Stadt Meersburg  
Abteilung "Bauen und Gebäudemanagement"

Nummer: **18/1129**  
Datum: 03.12.2018

### 1.2. **Bauantrag: Abbruch der bestehenden Doppelhaushälfte und Neubau einer Doppelhaushälfte, Dr.- Zimmermann-Str. 37, Flst.1103/47, Gem. Meersburg**

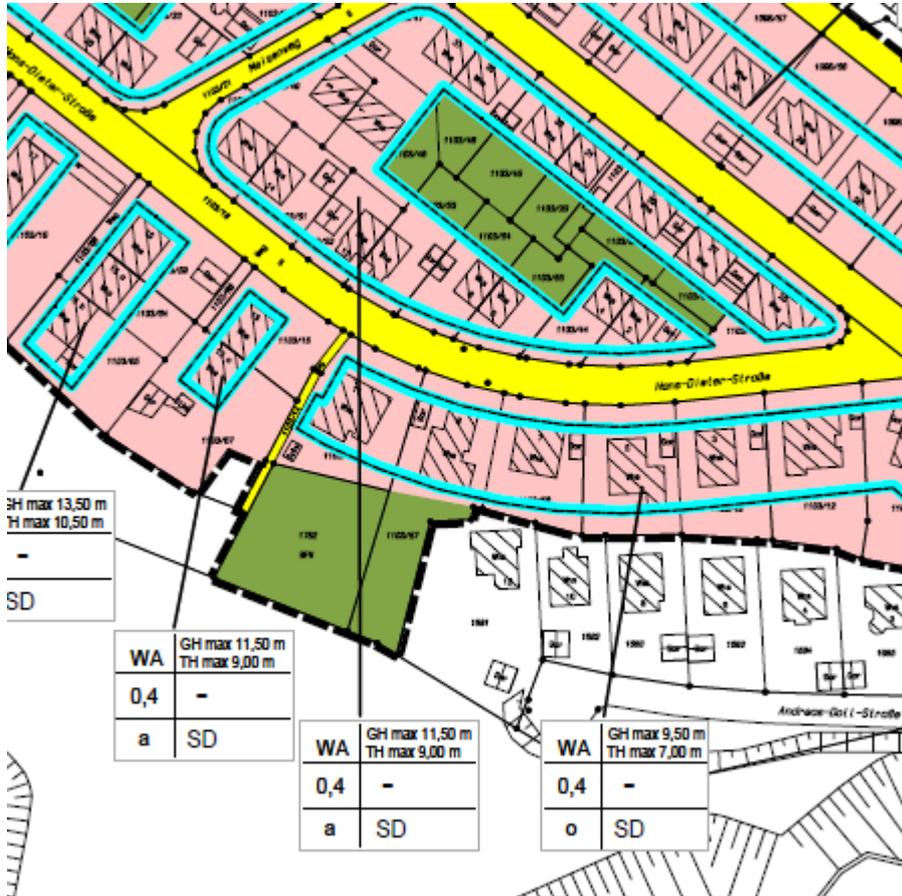
Zur Sicherung des allgemeinen Charakters des Wohngebietes wurde der Bebauungsplan in der Fassung vom 18.09.2018 hinsichtlich der einzuhaltenden Dachformen spezifiziert.

„Weiterhin wird festgesetzt, dass nur Satteldächer zulässig sind. ....  
Diese Festsetzung erfolgt zur Wahrung der städtebaulichen Ordnung in dem überwiegend von Satteldächern geprägten Gebiet.“

Aus Sicht der Bauverwaltung entspricht die Dachform eines Satteldaches einer regelmäßigen Dachform mit mittigem First. Dies entspricht der Dachform des Bestandsdaches und auch der mehrheitlichen Dachform in der Umgebung.

Die Antragsteller entwickeln eine unregelmäßige Dachform die sich an der Geometrie von Shed,- oder Pultdächern orientiert. Dies widerspricht den Schutzziele des Bebauungsplanes Lichtenwiese Schützenrain.

Für die Ausführung der gewählten Dachneigungen werden Bedachungsmaterialien notwendig (Metalle o.ä) welche ortsuntypisch sind.

Schnitt West

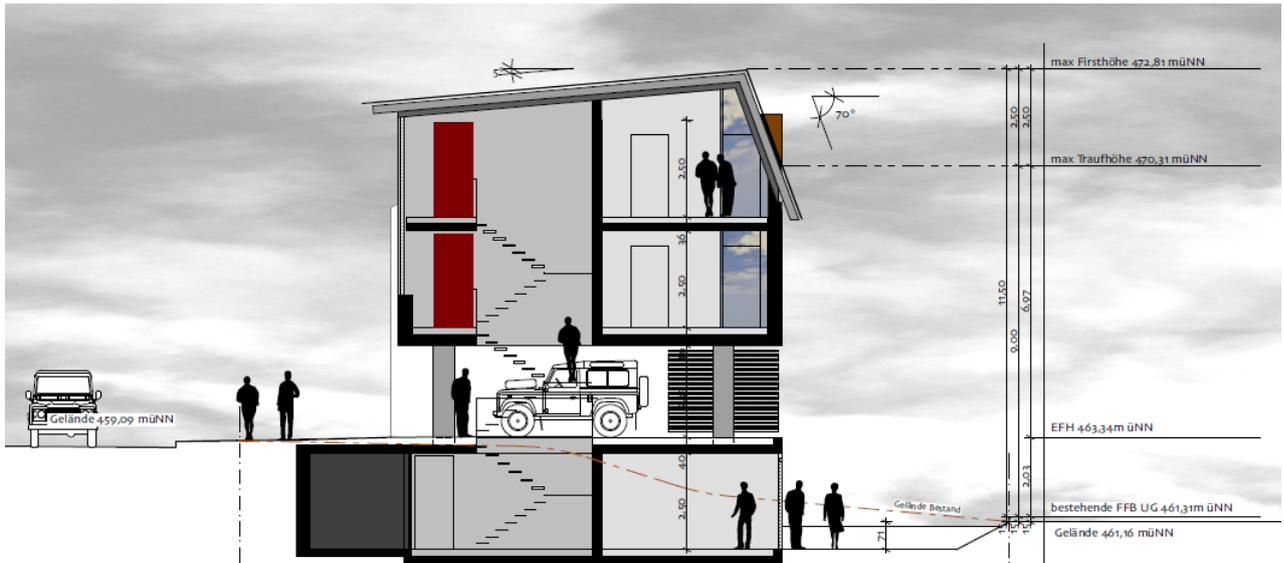
- GRZ Überschreitung um 11 m<sup>2</sup>
- Teilweise Überschreitung der max. zulässigen Traufhöhen durch die geplanten Loggien und Loggienüberdachungen
- Überschreitung der max. zulässigen Traufhöhen durch die geplante Dachform
- Überschreitung der straßenseitigen Baugrenze durch Kellerräume
- Stellplätze außerhalb der festgesetzten Flächen
- Abweichende Dachform
